No. 13-103736- -00005-0000

REF: Expediente No. **13 103.736**– solicitud de patente de invención a favor de **THE COCA-COLA COMPANY**. Título: **“SISTEMA DISPENSADOR DE BEBIDAS”**.

RESPUESTA A EXAMEN DE FONDO

Figura 1. Figura 2 de la solicitud.

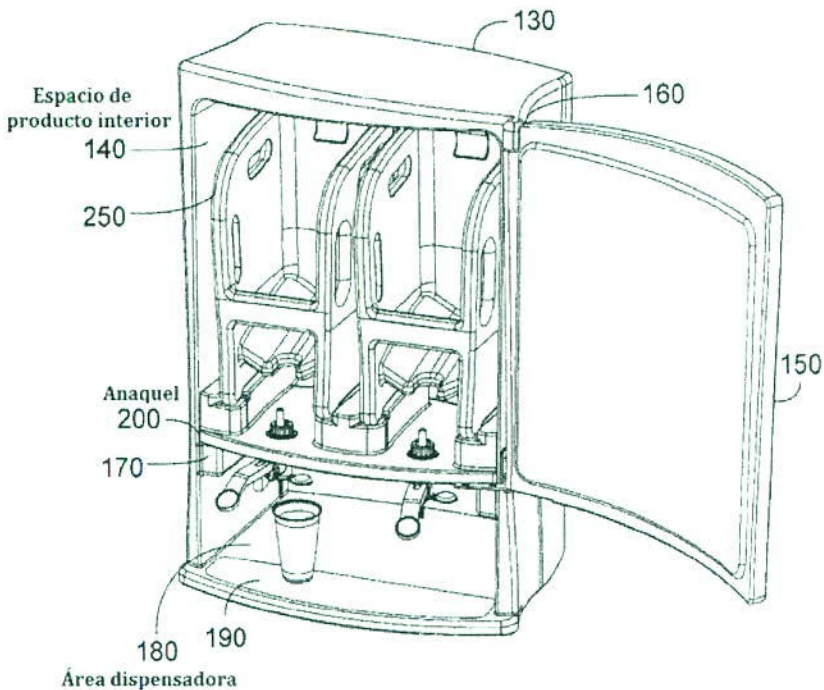
Por ejemplo, la reivindicación 1 divulga un anaquel dispuesto dentro del alojamiento *“entre el espacio de producto interior y el área dispensadora”*. Esta expresión no fue objetada en el numeral 4 del Examen Técnico, ni tampoco se proporciona algún argumento que pueda explicar el motivo del Examinador para no incluirla en el análisis de patentabilidad.

Dicha expresión establece la posición del anaquel dentro del sistema dispensador y en relación con otros componentes, y por lo tanto, **constituye una característica técnica estructural de la invención.** De esta manera, no hay ninguna razón evidente para excluirla del análisis de nivel inventivo.

Figura 2. Figura 2 de D1 (WO 96/31403) "All-purpose dispenser".

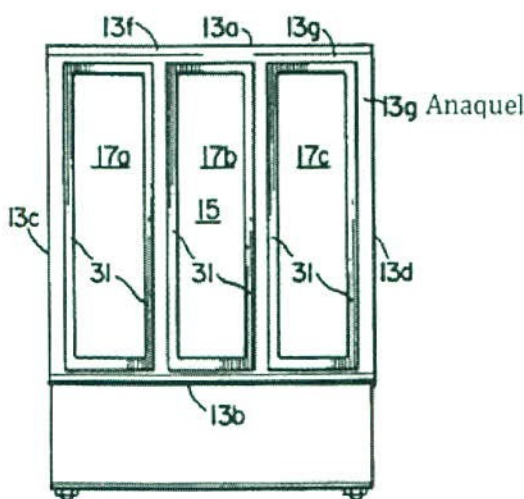
Teniendo en cuenta lo anterior, el Examinador señala que el dispensador de bebidas del documento D1 comprende un anaquel (13g). Sin embargo, en el documento D1 el anaquel no está dispuesto entre el espacio de producto interior y el área dispensadora.

Por el contrario, el anaquel 13g del documento D1 se encuentra posicionado encima del espacio de producto interior, tal y como es posible apreciar en la Figura 2 de la anterioridad.

Adicionalmente, la reivindicación 1 divulga *"una repisa removible para producto posicionable sobre el anaquel"*. Como se mencionó, en el documento D1 el supuesto anaquel 13g se encuentra encima del espacio del producto interior. En vista de lo anterior, la disposición del dispensador de acuerdo con la invención **es incompatible con la divulgada en la anterioridad**, ya que no tendría ningún sentido colocar encima del espacio para producto interior del dispensador de D1, una repisa removible para producto,

Figura 3. Figura 2 de D2 (US 5,102,015) "Fluid food dispenser"

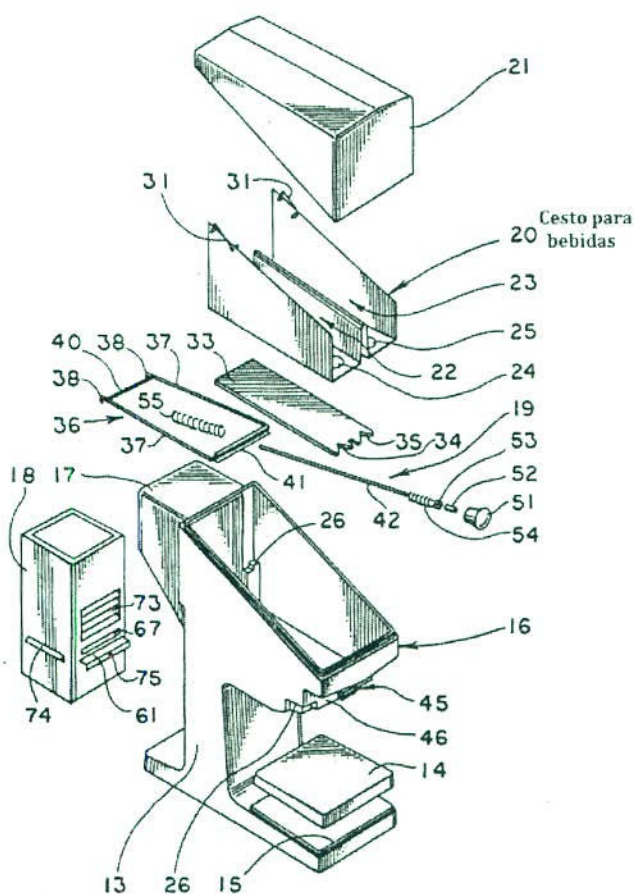
Por su parte, el piso inclinado del documento D2 coincide con la longitud de la pared inferior del cesto (20), como es posible observar en las Figuras 2 y 3 de la anterioridad.

Por lo tanto, el documento D2 falla en anticipar un cesto para bebidas en el cual al menos una de las paredes interiores se extiende más allá del piso inclinado. La anterioridad tampoco proporciona alguna sugerencia que hubiera llevado al versado en la materia a introducir esta modificación en un dispensador para bebidas.
